Stellungnahme Planfeststellungsverfahren

Erneuerung und Verstärkung Fahrleitungsanlage Linie 3 in Darmstadt-Bessungen - III 33.1 - 66 e 03.02/1-2019

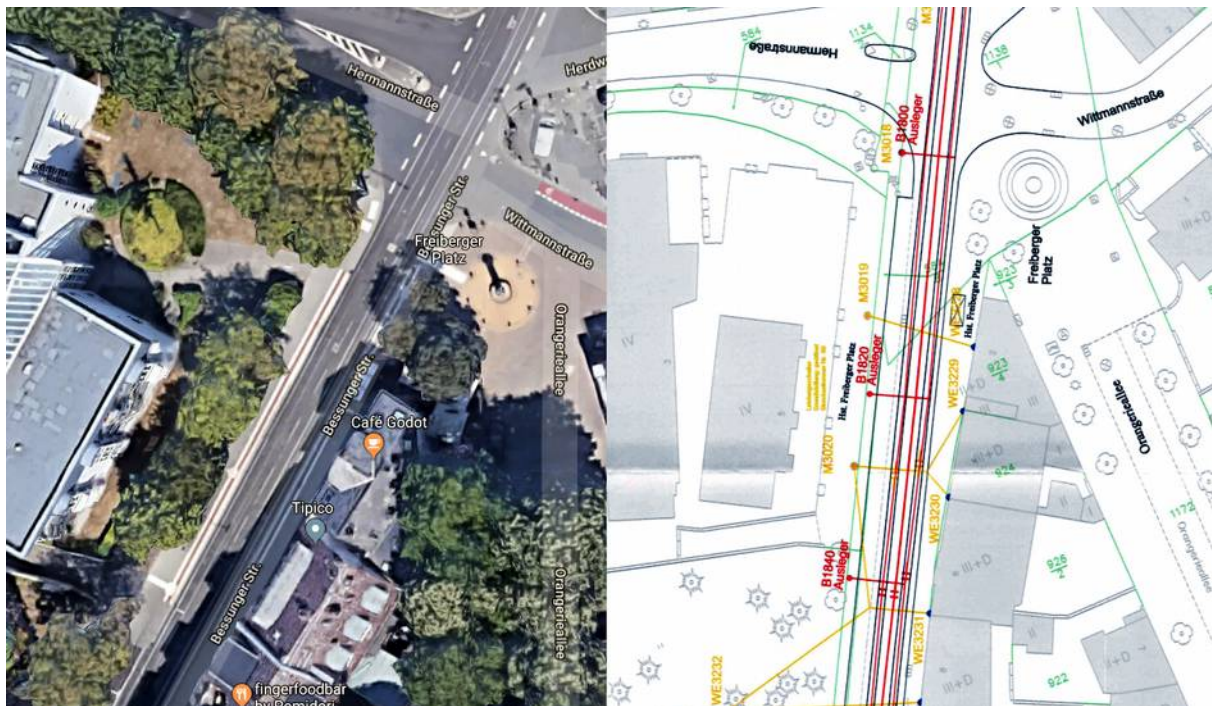
- Plan ist nicht feststellungsfähig, da
 - Untersuchungen zur Auswirkung auf den Fußverkehr fehlend
 - der bauliche Status Quo nicht abgebildet wird
- Die Positionierung einer Vielzahl von Masten unvereinbar mit dem Stand der Technik und daher unter anderem gegen §48 HStrG verstößt
- Fahrbahnbegleitende Parkflächen zu schmal – dies führt immer wieder zu Behinderungen der Straßenbahn – muss auch bei Mastensetzung beachtet werden
- Plan 7 rein nachrichtlich – keine Feststellung

FESTSTELLUNGSFÄHIGKEIT

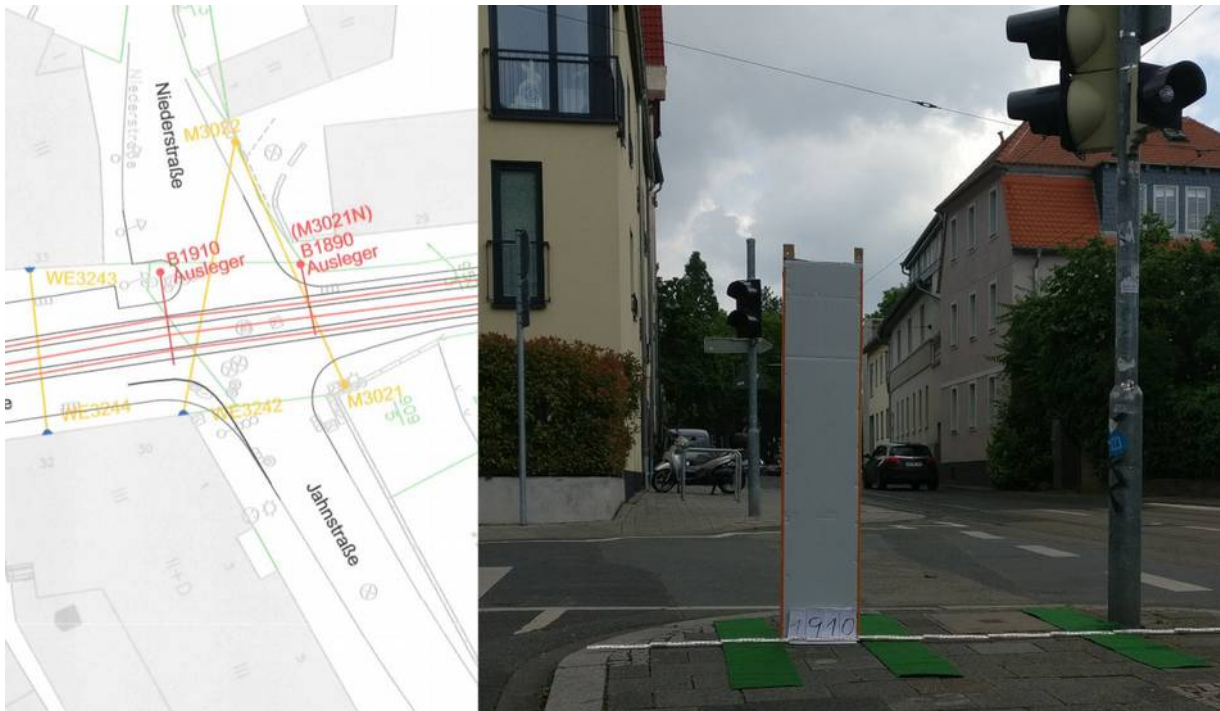
Der Plan ist in der jetzigen Form nicht feststellungsfähig, da da nicht alle betroffenen Belange erfasst und abgewogen wurden. Konkret wurden die Auswirkungen der Maßnahme auf den Fußverkehr nicht untersucht. Der Fußverkehr wird in den Unterlagen nicht einmal erwähnt. Die gesamte betroffene Strecke ist eine wichtige Fußverkehrsverbindung. An dieser befinden sich mehrere Schulen, Einzelhandel mit Versorgungsfunktion des alltäglichen Bedarfs, Kultureinrichtungen, Cafés und ein Schwimmbad. Da sich die Maßnahme ausschließlich auf das Aufstellen und Ändern von Fahrleitungsmasten bezieht und diese fast ausschließlich auf Gehwegen positioniert werden sollen ist diese fehlende Untersuchung vor der Planfeststellung unbedingt vorzunehmen.
